## Wieviel Radschnellweg steckt im Neckarplatt?

## Umgesetzte Planung

## Erforderliche Änderung

**Bild 1:** Trotz Einsprüchen umgesetzt

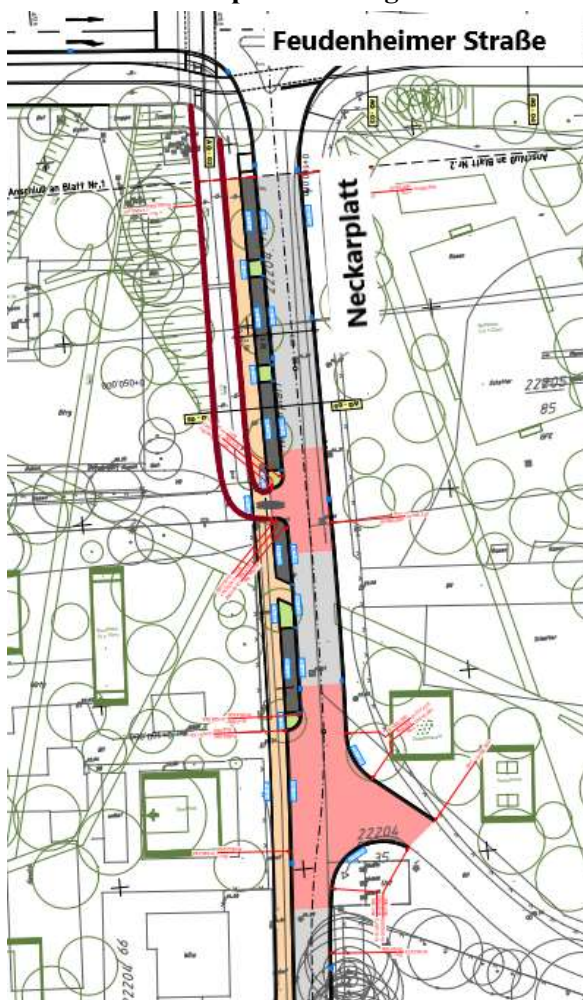
Die Rampe aus der Unterführung führt im scharfen Winkel in das Neckarplatt (*Bild 1, links*) und zwingt die Radler dadurch in eine Kurve, die sich entgegen den empfohlenen Normen dort nicht weitet, sondern in zwei verengte Fahrspuren mündet. Im Gegensatz dazu wird der Autoverkehr schnurgerade in die Fahrradstraße gelenkt. Rote Farbe auf dem Boden nützt hier wenig, wenn zudem die Sicht zwischen Fahrrad- und Autoverkehr durch Parkplätze zugestellt ist. Vollkommen inakzeptabel ist vor allem, dass die in Richtung Unterführung links abbiegenden Radfahrer dem entgegenkommenden Autoverkehr Vorfahrt einräumen müssen. Und das auf einem Radschnellweg!

**Objektive Sicherheit und Gefährdung durch Parkstände:** Zur Verkehrssicherheit gehören in jedem Fall „ausreichende Sichtfelder an plangleichen Knotenpunkten“ (H RSV 2021: 17). Diese Sichtfreiheit ist an dem engkurvigen Knotenpunkt ohnehin kaum gegeben und sie entfällt fast gänzlich, wenn die am Straßenrand nördlich der RSV-Einmündung eingerichteten Stellplätze durch große Fahrzeuge belegt werden. So wird

das Sichtfeld zwischen Radfahrenden, die aus der Unterführung auftauchen und den Kfz, die von der Feudenheimer Straße kommen, stark eingeschränkt. D.h. aus dem Blickwinkel der Windschutzscheibe werden die von Rechts kommenden Radler – wenn überhaupt – erst sehr spät gesehen. Daher müssen zumindest die **Parkstände im unmittelbaren Umfeld der RSV-Einmündung unbedingt entfernt werden**. Im Übrigen wird in den baden-württembergischen Qualitätsstandards für RSV resümiert: „*In Fahrradstraßen sind grundsätzlich keine Parkstände vorzusehen*“ (Q RSV BW 2022: 14).

**Linienführung der Straße:** Eine zentrale Gefährdung für Radfahrende besteht in der Geradlinigkeit der Straße Neckarplatt, welche die von der Feudenheimer Straße kommenden Kfz zum ungebremsten Durchfahren verleitet. Die Gefahr erhöhter Geschwindigkeit wird auch durch das vor dem Knotenpunkt angehoebene Bodenniveau nicht gänzlich kompensiert. Daher ist eine **Straßenführung erforderlich, deren Geradlinigkeit im Vorfeld des Knotenpunkts durch eine leichte Krümmung gebrochen** wird (siehe Bild 2). Dies hätte den weiteren Vorteil, dass Autofahrer einen besseren Einblick in den Kreuzungsbereich haben.

**Bild 2:** Eigentlich erforderlich

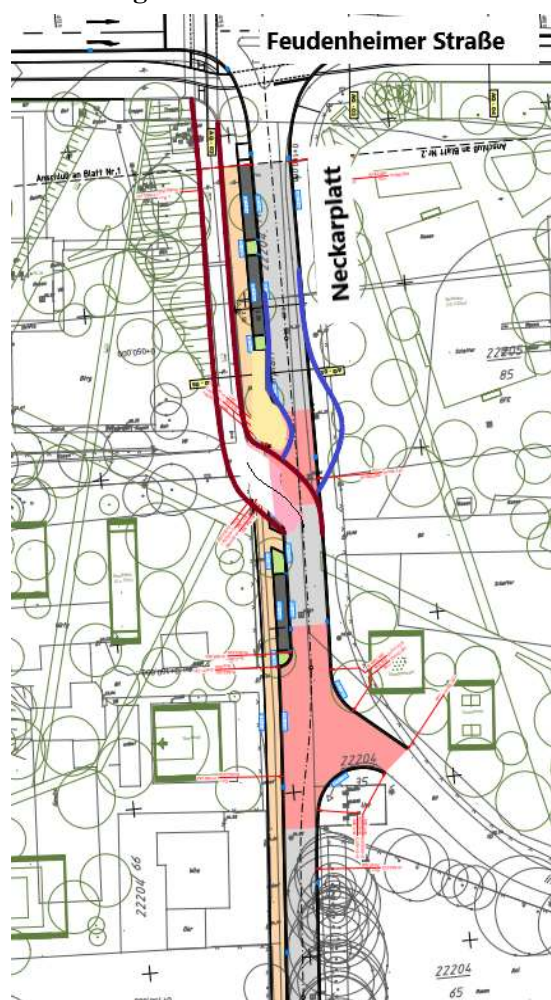
Die Standard-Regelwerke zum Bau von Radschnellwegen (siehe im Folgenden) empfehlen mit Blick auf die grundsätzlichen Anforderungen eine „gute Erkennbarkeit und Nachvollziehbarkeit der Radverkehrsführung, insbesondere an Knotenpunkten“ (H RSV 2021: 17). Sie fordern hier „möglichst wenig Beeinträchtigung [...] durch Bevorrechtigung des Radverkehrs“ gegenüber dem Kfz-Verkehr (Q RSV\_BW 2022: 3). Bereits diese Grundsätze zeigen, dass die Einmündung am Neckarplatt anderen Prämissen hätte folgen müssen. Dies wird umso deutlicher, wenn man die Empfehlungen für Radschnellwege im Einzelnen betrachtet. Dann wäre eine andere Planung erforderlich. Ein möglicher Alternativentwurf ist oben skizziert (*Bild 2, rechts*):

**Kurven und Einmündungen:** Anders als an der beschriebenen Stelle jetzt umgesetzt sind Radschnellwege mit **viel weitläufigeren und breiteren Kurven** auszustatten. Diese Vorgaben wurden beim Bau des RSW durch die Feudenheimer Au berücksichtigt, aber haben offenbar südlich der Feudenheimer Straße plötzlich ihre Gültigkeit verloren. Da das Gebiet am Sportpark neu geplant wurde und eine freie Trassierung möglich war, sollten die Kurvenradien „mindestens 20 m“ betragen. Aber ohnehin werden auch bei Kurvenradien unter 15 m „Radwegverbreiterungen im Kurvenbereich“ empfohlen (H RSV 2021:23 und Q RSV BW 2022:4). Mehr noch: Die Empfehlungen gehen sogar über die oben dargestellte Skizze hinaus, denn bei *unübersichtlichen Kurven* wie bei der Einmündung ins Neckarplatt „ist eine baulich getrennte Führung der Fahrtrichtung zu prüfen, um ein Schneiden der Kurve zu unterbinden“ (H RSV 2021: 23; Bild 11). D.h. wenn schon kein größerer Radius, dann müssten die beiden einzelnen Fahrspuren im Kurvenbereich wenigstens 6 Meter breit sein. Die Einmündung am Neckarplatt besitzt zwar am Ende der Kurve eine Fahrbahntrennung, aber die Fahrspur ist hier jeweils nur 1,90 m breit. Diese Führung ist zu eng, weshalb der **gesamte Einmündungsbereich mit anderen Kurvenradien** gestaltet werden müsste (siehe Bild 2).

**Subjektives Sicherheitsgefühl und Bevorrechtigung:** Zu den grundsätzlichen Anforderungen an Radschnellverbindungen gehört ferner, dass sie ein „hohes subjektives Sicherheitsgefühl“ vermitteln und zudem „Situationen vermeiden, in denen sich Radfahrende gefährdet oder überfordert fühlen“ (H RSV 2021: 17). Diese Gefahr scheint im Falle der Einmündung ins Neckarplatt durchaus gegeben, da hier aufgrund der Geradlinigkeit der Straße vollkommen unklar ist, ob die Verkehrsteilnehmer die Vorfahrtsregeln und Wartepflicht rechtzeitig und richtig erkennen. Besonders schwerwiegend ist die Tatsache, dass Radfahrende Richtung Norden beim Linksabbiegen zum Warten gezwungen sind, was dem Prinzip der „Bevorrechtigung des Radverkehrs“ (Q RSVBW 2022: 3) diametral widerspricht. Dies ist auch deswegen nicht akzeptabel, weil Fahrradstraßen als RSV nur dann in Betracht kommen, „wenn die Vorrangregelung an Knotenpunkten eingehalten werden“ kann (H RSV 2021: 28). Da sich die Radfahrenden i.d.R. auf eine solche Bevorrechtigung verlassen, wird das Unfallrisiko zusätzlich erhöht. Daher muss **neben einer Veränderung** der Straßenführung im ersten Schritt zumindest ein **Stopp-Schild** an diesem Knotenpunkt aufgestellt werden.
